**KAUNO MIESTO SAVIVALDYBĖS ADMINISTRACIJOS
CENTRINIS VIEŠŪJŲ PIRKIMŲ IR KONCESIJŲ SKYRIUS**

**DĖL VIEŠOJO PAVILJONO SU AUTOMOBILIŲ SAUGYKLA M. K. ČIURLIONIO G.25, KAUNE,
STATYBOS DARBŲ PIRKIMO ATVIRO KONKURSO BŪDU**

Vadovaujantis Viešojo paviljono su automobilių saugykla M. K. Čiurlionio g.25, Kaune, statybos darbų pirkimo atviro konkurso būdu bendrųjų sąlygų 5.2 punktu ir pateiktais projektuotojų atsakymais, pateikiame atsakymus į tiekėjo klausimus:

10.2.1. Klijuojamos akmens vatos plokštės

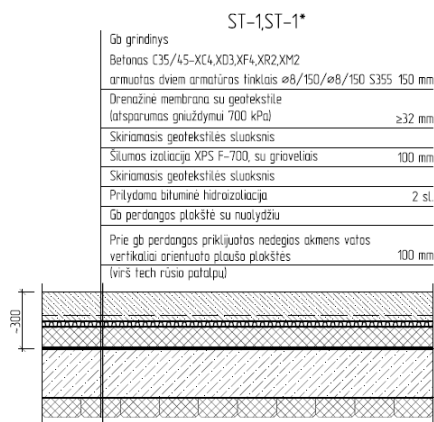
Remiantis technine specifikacija lubų plokštės storis 50mm, o pagal žiniaraščio aprašymą turi būti įrengtos lubos 100mm ir 200mm storio klijuojant vienu sluoksniu.

Projekte nurodytos detalės su žymėjimu „LU-1“, bet pagal aprašymą atitinkamą detalė būtų (brėž.SR-659-2022-01-TP-SK.B-621):

Patikslinkite reikalavimus lubų „LU-1“ įrengimui, pateikite detales.

Atsakymas. Patikslinta, „LU-1“ lubų plokštės storis 100-200mm, SR-659-2022-TP-SA.SŽ (poz.10.1 ir 10.2), detalių išdėstymas pateikiamas brėžinyje SR-659-2022-TP-SA.B-23. Pridedama projekto dalis 3.SR-659-2022-TP-SA A laida, darbų kiekių žiniaraštis 3.SR-659-2022-TP-SA.SZ A laida.
